Vle-6018-1/2025-511
Wien, 31. Juli 2026
MäseOt/GanahlAG da/dz

Einwenderin: „Bürgerinitiative der besorgten BürgerInnen“
Rappenholzweg 11
6811 Göfis

Antragstellerin: Ganahl AG
Rotfarbweg 5
6820 Frastanz

wegen: Errichtung und Betrieb einer Energiezentrale mit KWK-Anlage (Kraft-
Wärme-Kopplung) sowie eines Reservekessels in Frastanz

Nebelverhältnisse und topografische Höhen im westlichen Walgau

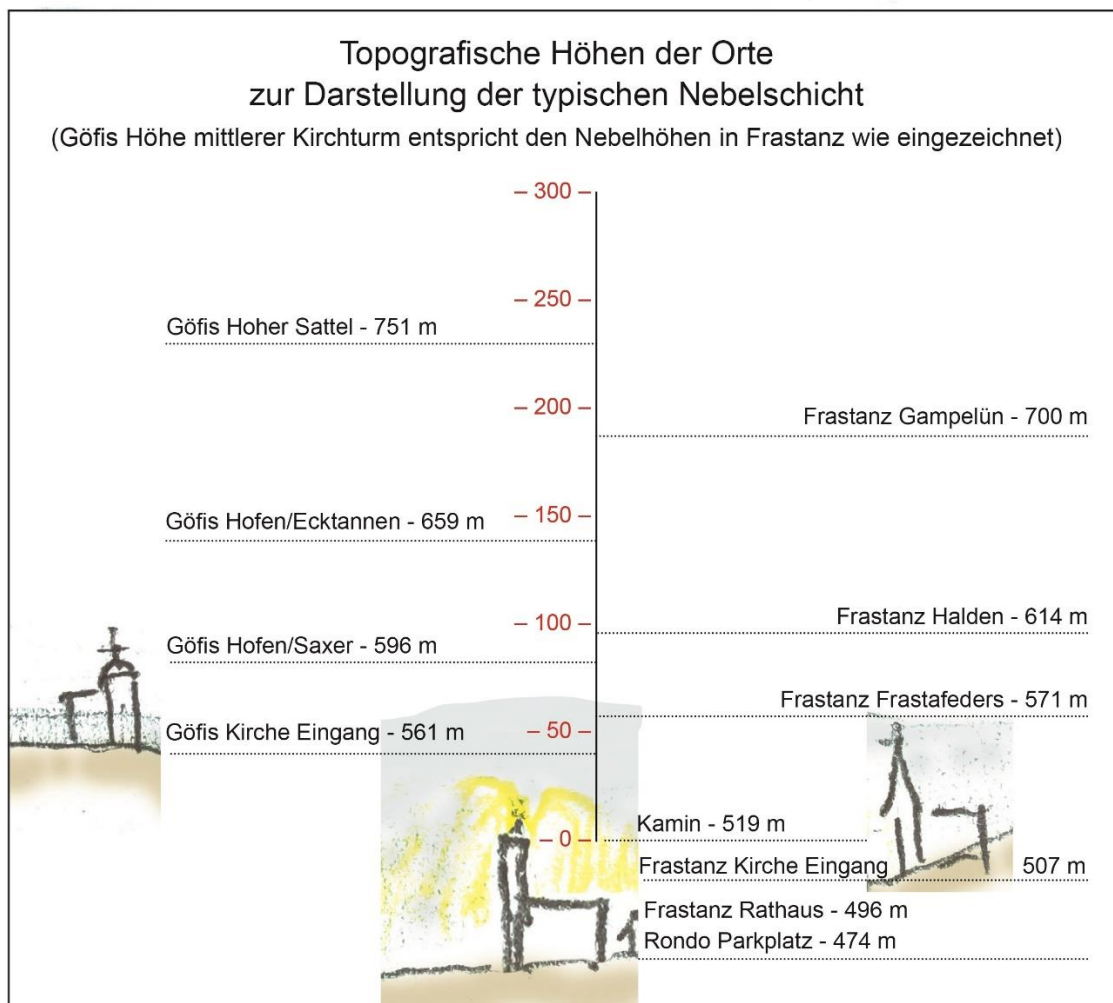
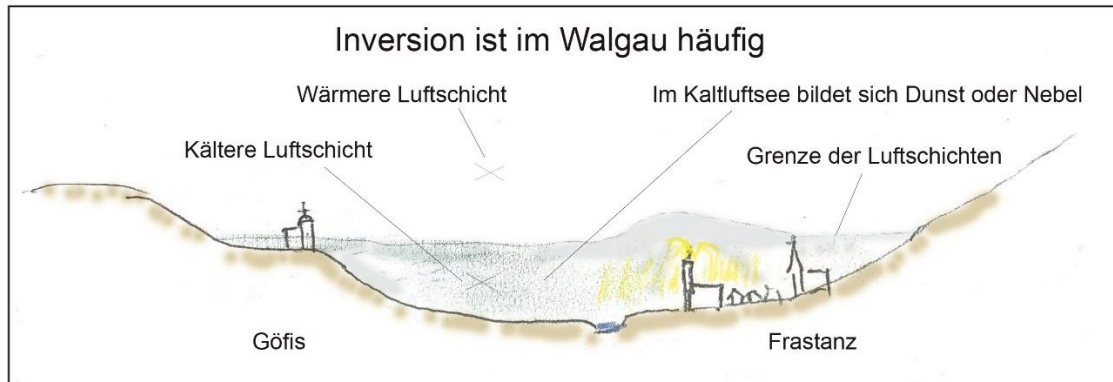
Nachfolgende **schematische Skizze veranschaulicht das Phänomen der Inversion**, das zur Aufstauung der Luftschadstoffe führt aufgrund der **Höhenlage der diversen Gebäude** und der **Inversionsgrenzschichten**:

Obere Nebelgrenze im Hochwinter am Mittag ist nicht selten der "Hohe Sattel". Am Abend und in der Nacht sinkt die Nebelobergrenze ab, sodass am Morgen früh die Kirche in Göfis nebelfrei ist. Darunter, Bereich Göfis-Römerstraße, taucht man wieder in den Nebelsee ein. Im Winter bedeckt eine stabile Nebelschicht den westlichen Walgau.
